危险货物运输问题和全球化学品统一分类标签制度问题专家  
委员会第十届会议报告

附件二

对《试验和标准手册》第七修订版(ST/SG/AC.10/11/Rev.7)的修改

图 20.2: 通过热应力试验的试样示例

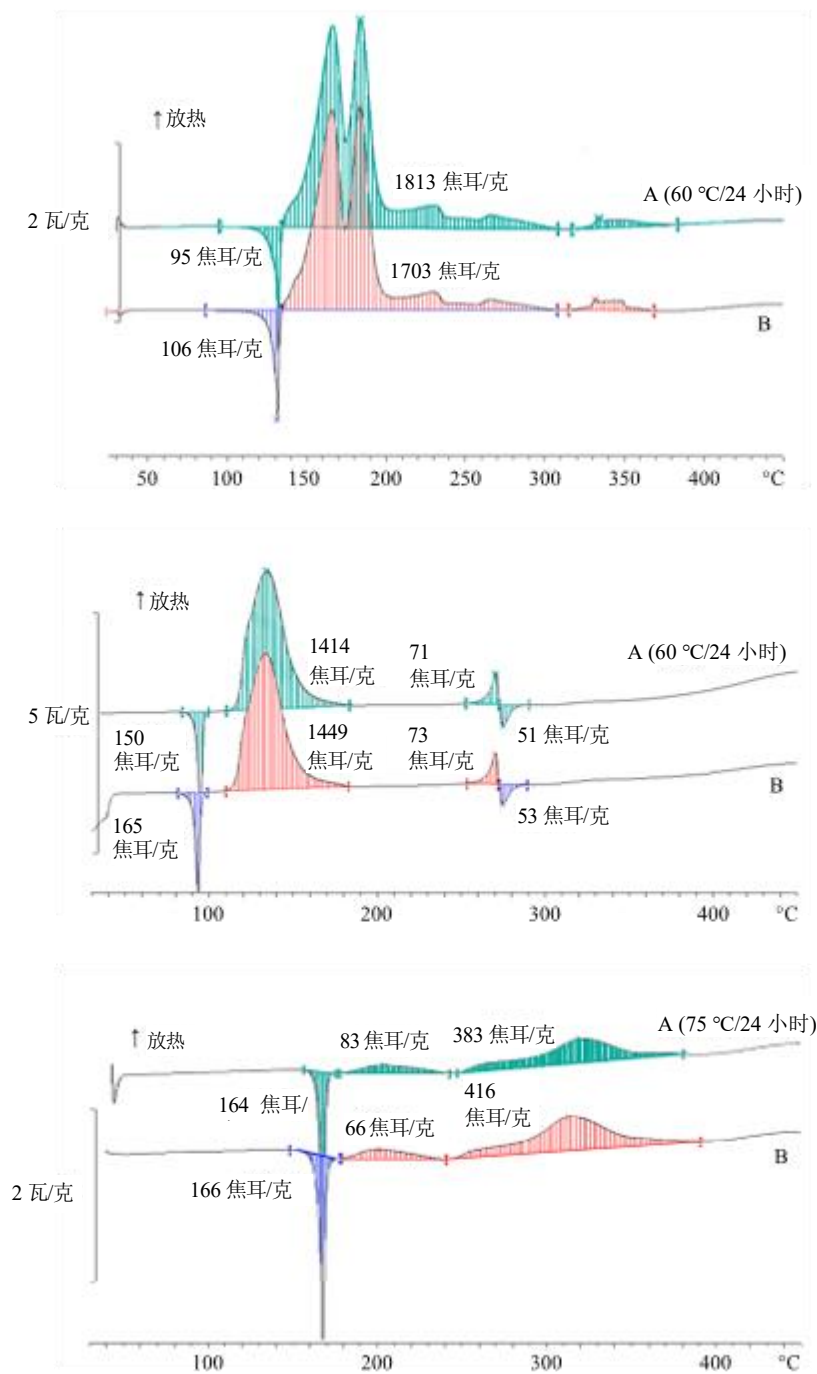
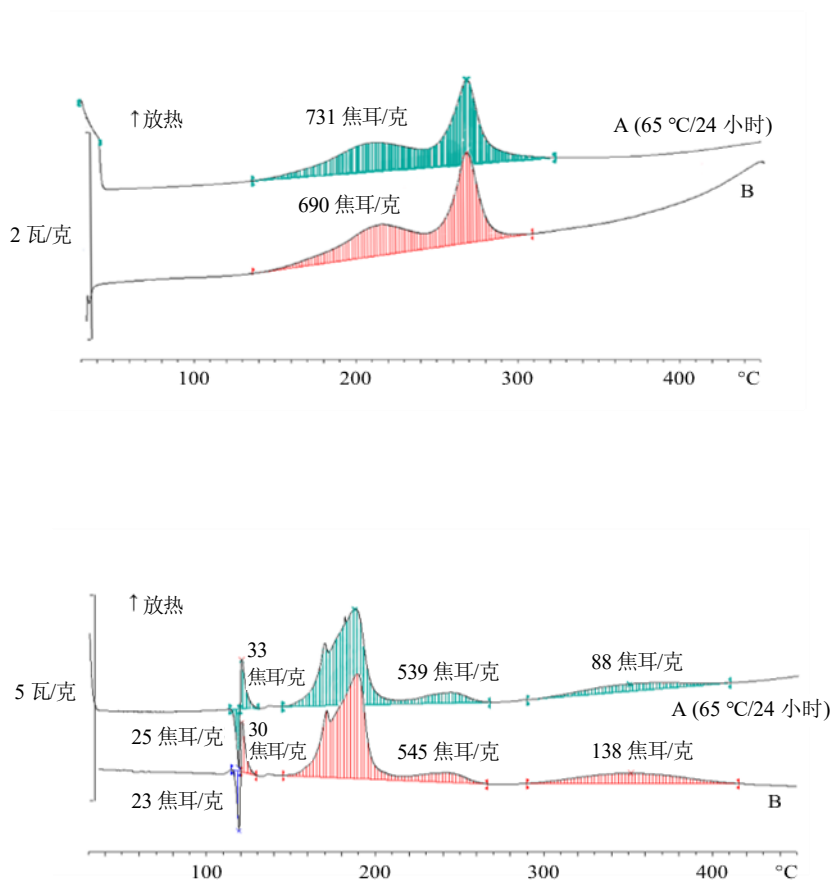
20.3.4.5 通过热应力试验的示例如图 20.2 所示。图 20.3 给出未通过应力试验的试样示例。图 20.4 给出这一程序的流程图。

图 20.4: 根据 20.3.4 评估试样热稳定性的流程图

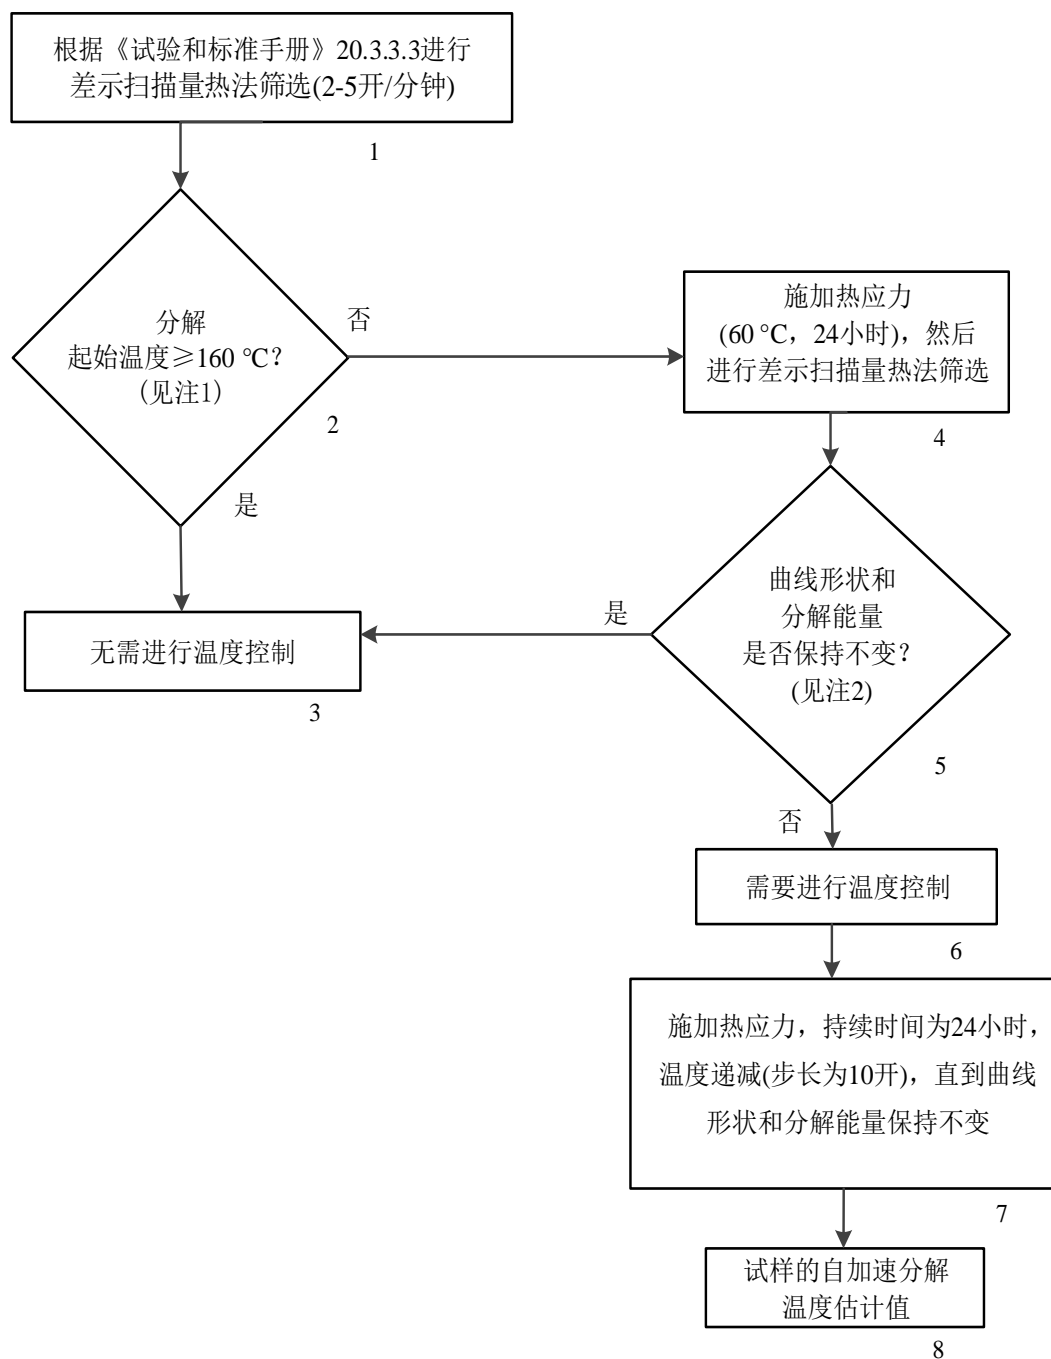
插入新的第 20.3.4 节，内容如下：

**注 1:** 发生在主要分解之前的孤立小幅放热(< 20 焦耳/克)可以忽略不计;

**注 2:** 测量不确定性造成的能量比较一般容差: 10%。对于最大发热率为 0.2 瓦/克的平峰, 在 250 °C 以下的温度范围内允许 25%的偏差, 在此限制以上的温度范围内允许 40%的偏差。”

“图 28.4.2.2：确定自加速分解温度或自加速聚合温度的示例

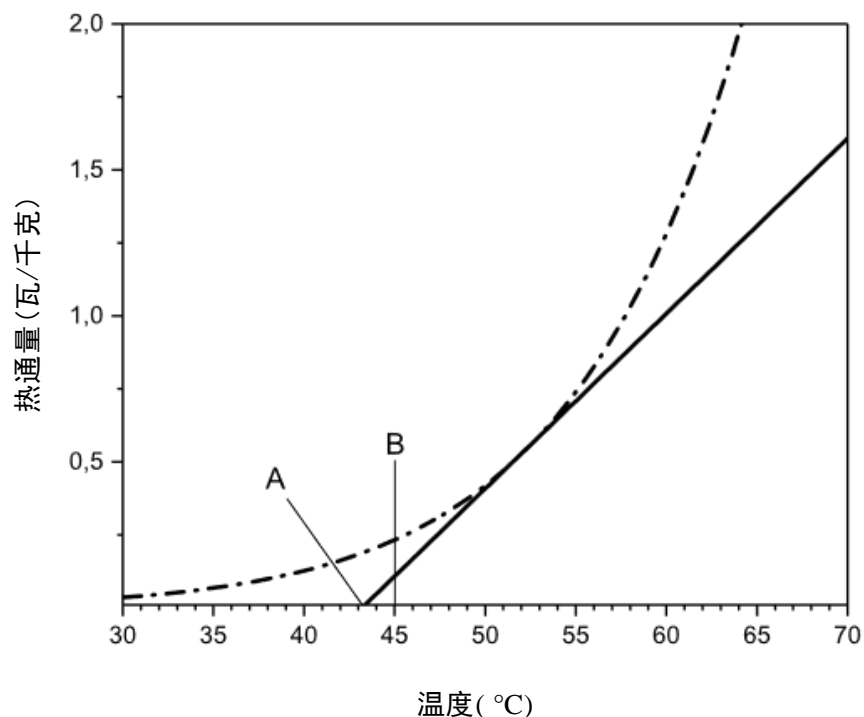
图 28.4.2.2 改为下图：

图 28.4.3.1：测量时间随测定的最大发热率变化的情况

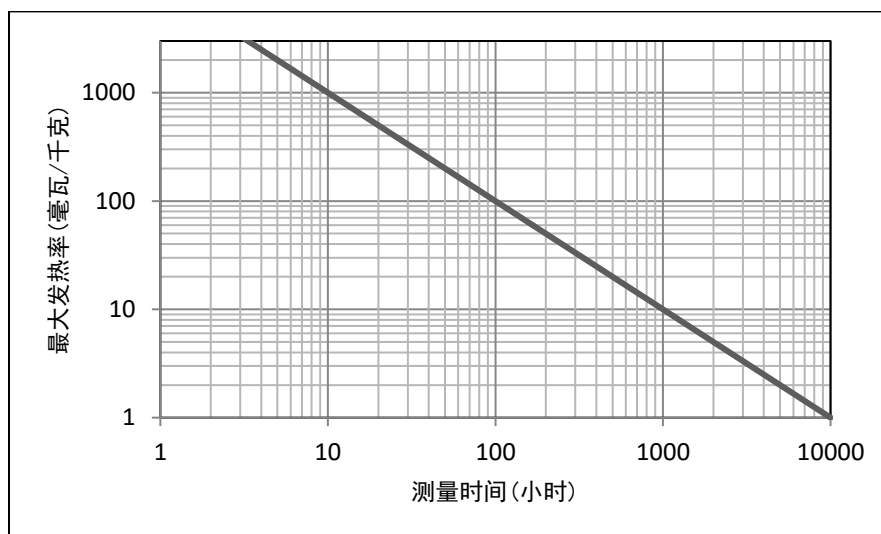
- (a) 将设备调至所需的试验温度。所选温度应当足够使发热率达到每千克物质 5 毫瓦至 1 000 毫瓦, 对罐柜而言, 最大发热率应在每千克物质 1 毫瓦至 100 毫瓦之间;
- (b) 试样容器内装入称重过的试样加上一定的代表包装材料(如是金属)的数量, 然后将容器插入设备中;
- (c) 开始测量发热率。每次试验的持续时间取决于试验温度和发热率。图 28.4.3.1 给出的测量时间可供参考, 除非图中测量时间不切实际(如大于 1 000 小时)。给定这些测量时间是为了使物质达到一定的转化程度, 以便将自催化效应考虑在内<sup>3</sup>;

“图 28.4.3.2：确定自加速分解温度或自加速聚合温度的示例

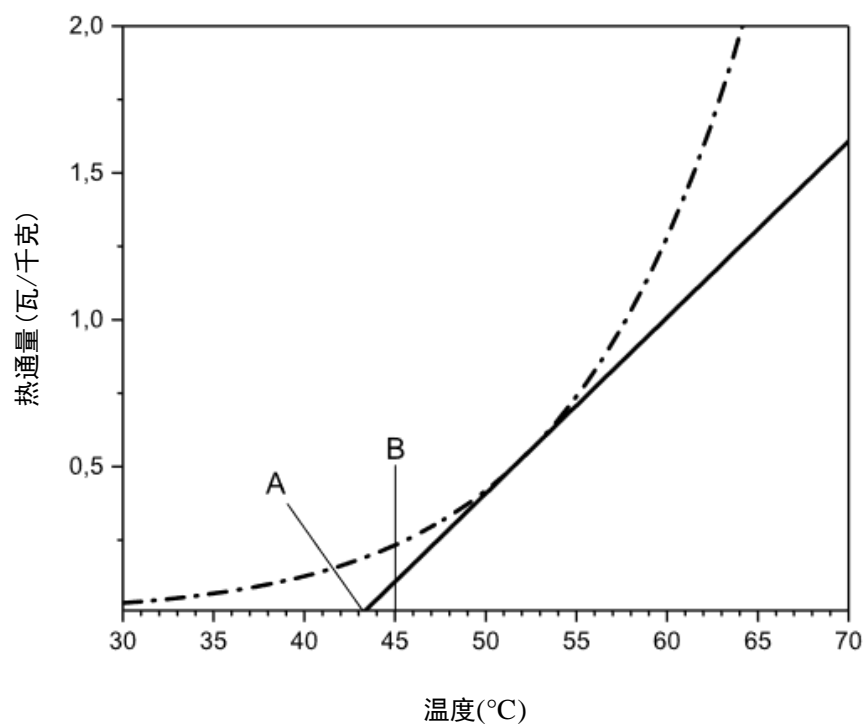
原图 28.4.3.1 和 28.4.3.2 删除。

插入下列新图 28.4.3.2：
